# SPARC Enterprise M3000/M4000/M5000/M8000/M9000 サーバ

プロダクトノート XCP 1119 版

図 6.5 マザーボードユニットの取外し

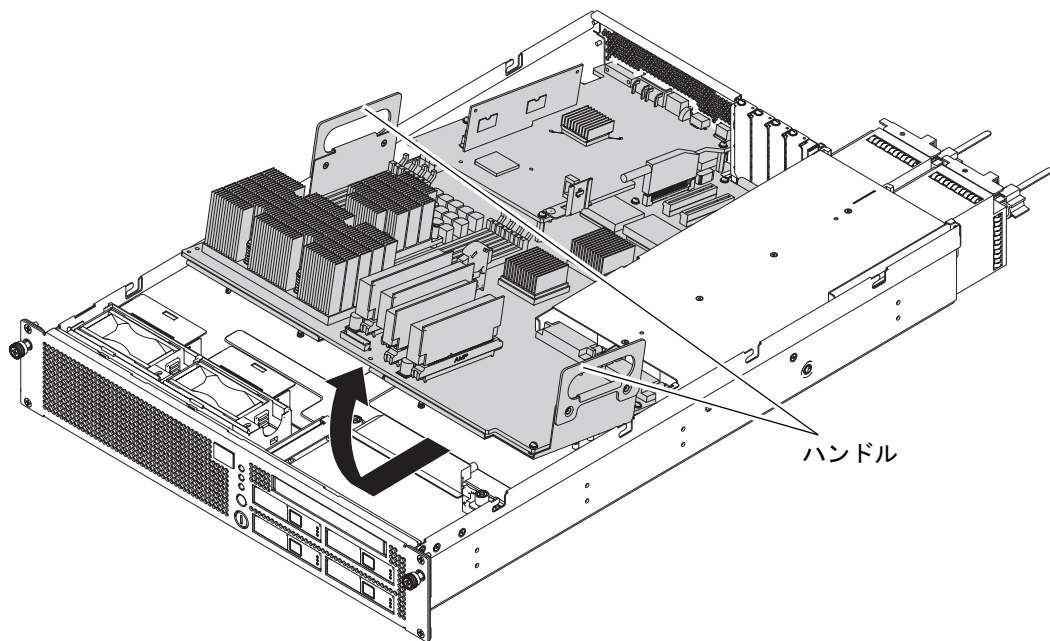
マニュアル	ページ	変更内容
SPARC Enterprise M3000 サーバ サービスマニュアル	1-3	「1.2.1 電気に関する安全上の注意事項」に以下の注意が追加されます。 <b>注意</b> - 保守を行う場合は電源コードを抜いてください。2極／中性線にヒューズを使用しているため感電のおそれがあります。
	6-7	「6.2 マザーボードユニットの取外し」の図6.5 マザーボードユニットの取外しに変更されます。詳細は「 <a href="#">マザーボードユニットの取外し</a> 」を参照してください。
	B-1	「B.1 本体装置の概要」の表B.1 FRUリスト内に以下の脚注が追加されます。 MEMRやDDCなど、FRU以外のコンポーネントを取り外したり、交換したりしないでください。この行為により、フィールドからの返却部品を診断／交換する、修理工場での作業に支障をきたします。

- マザーボードユニットの左右にある半透明のハンドルを持ち、手前にスライドしながら引き上げます。

図 1.13 M9000 サーバ (基本筐体) の設置エリア

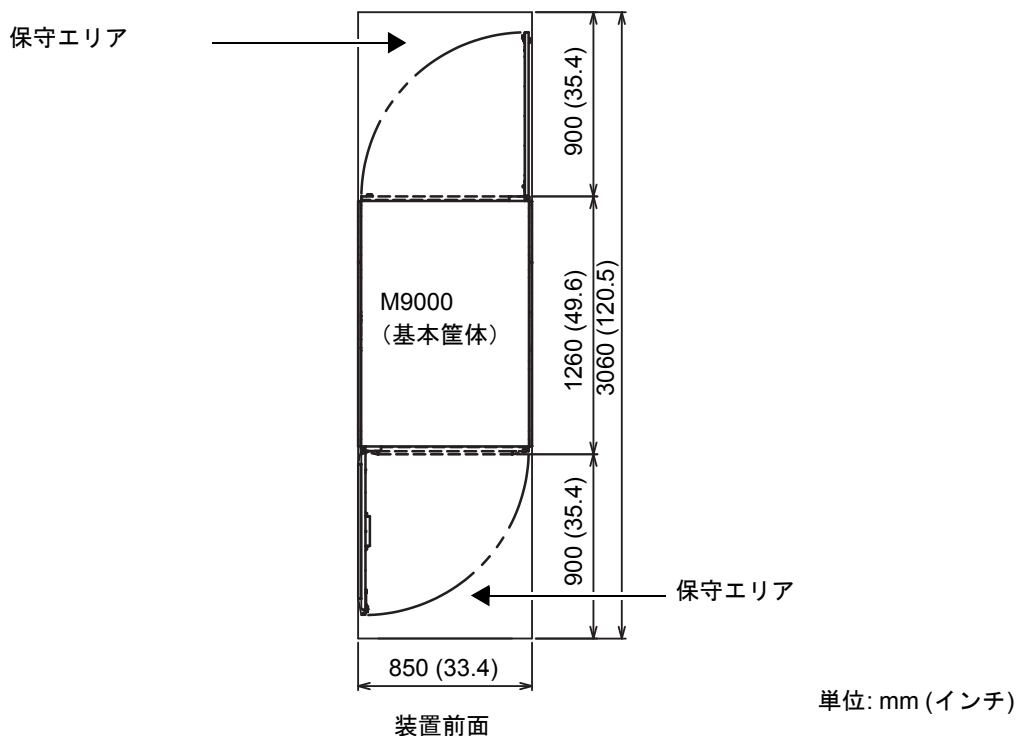
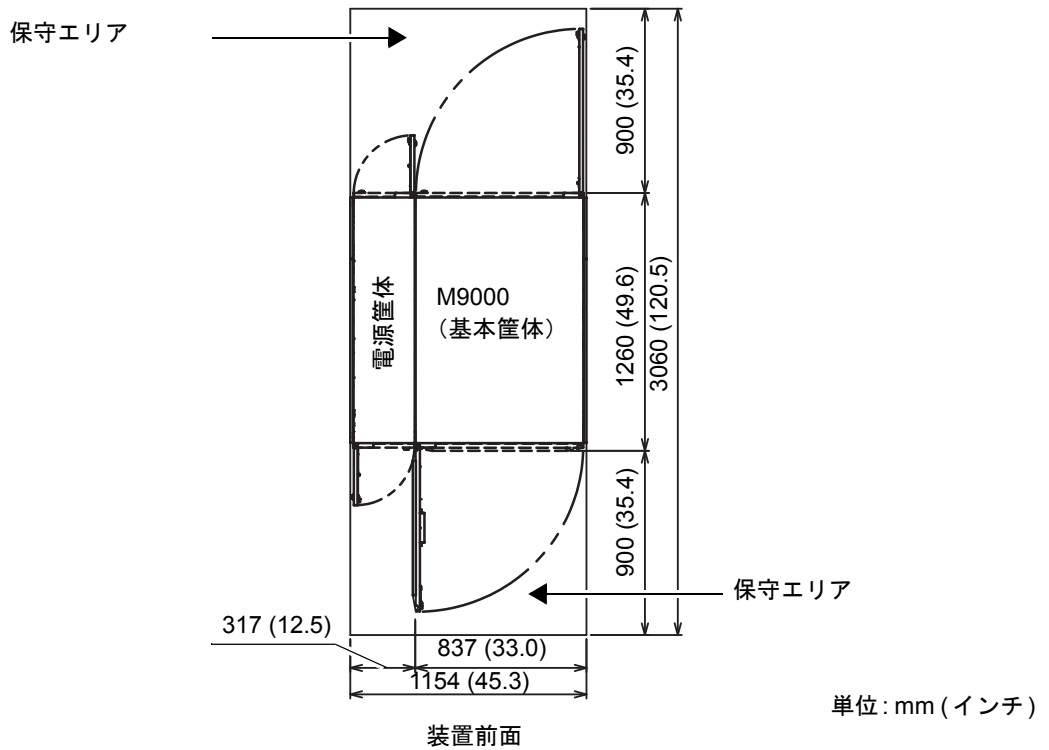
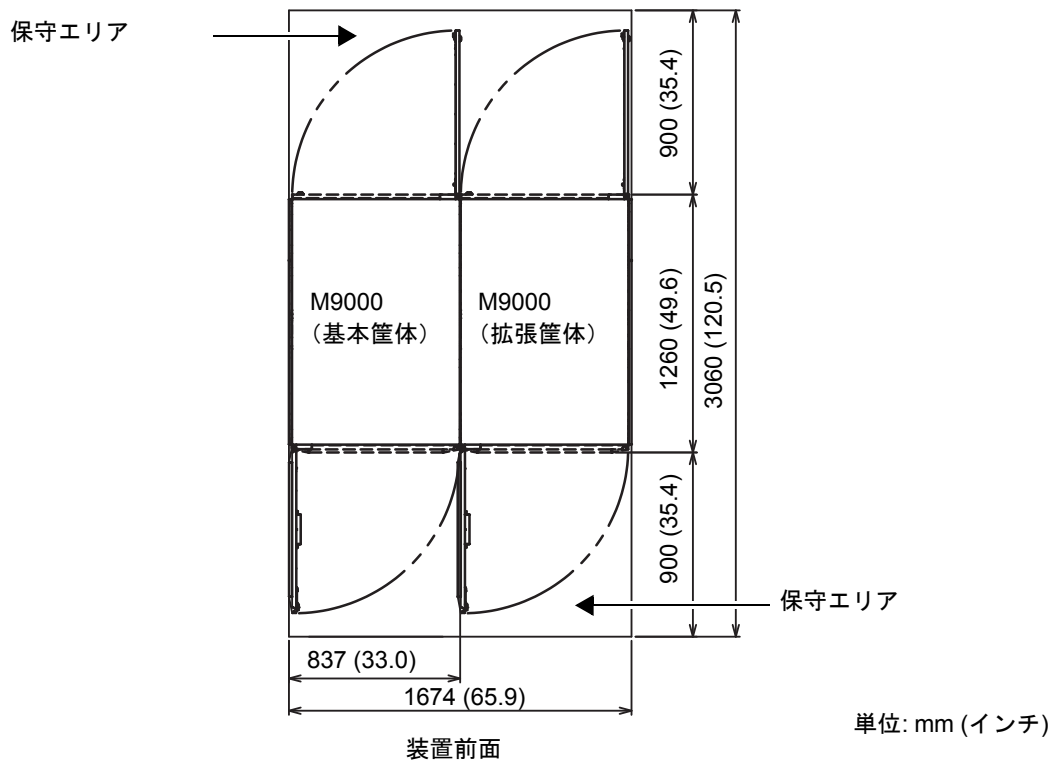
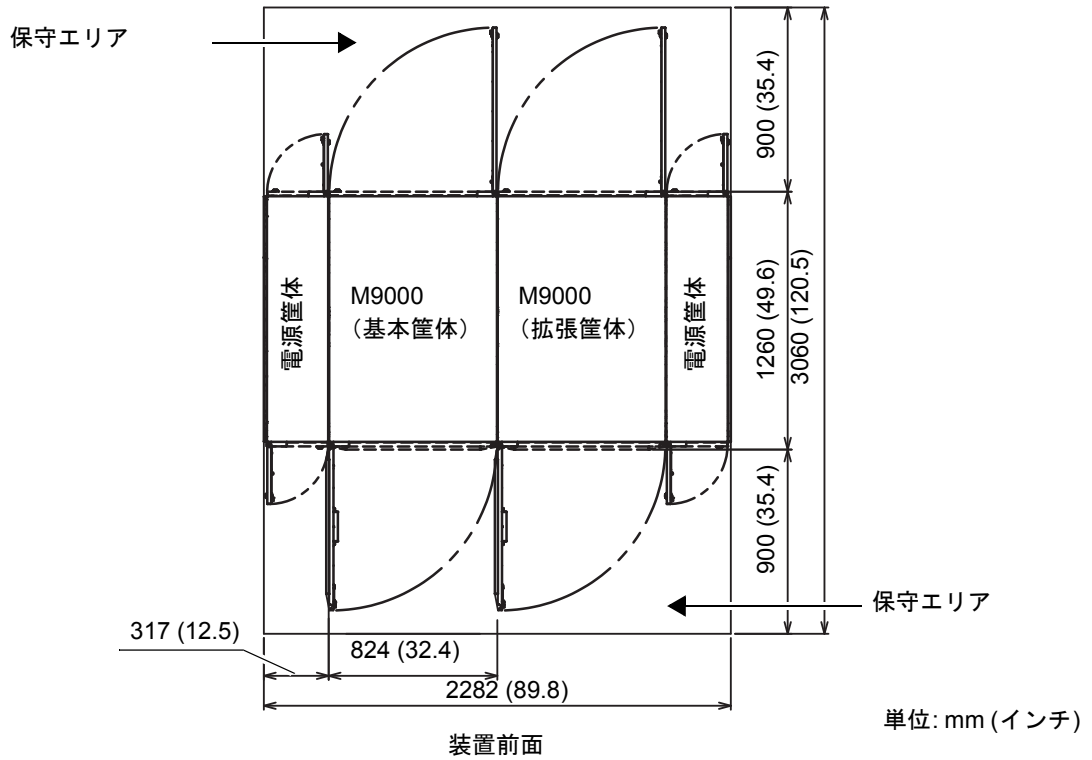
マニュアル	ページ	変更内容
SPARC Enterprise M8000/M9000サーバ 設置計画マニュアル	1-13	「1.2.4 本体装置の設置 (スペース)」の図1.13から図1.16にある一部のインチ表記が訂正されます。詳細は「 <a href="#">M9000サーバの設置エリア</a> 」を参照してください。
	1-25	固定金具と耐震台足の手配仕様は、123ページの「 <a href="#">耐震対策</a> 」を参照してください。
SPARC Enterprise M8000/M9000サーバ サービスマニュアル	7-3	図7.4で示されているI/Oユニット (IOU) の実装位置が訂正されます。詳細は「 <a href="#">I/Oユニット (IOU) の実装位置</a> 」を参照してください。
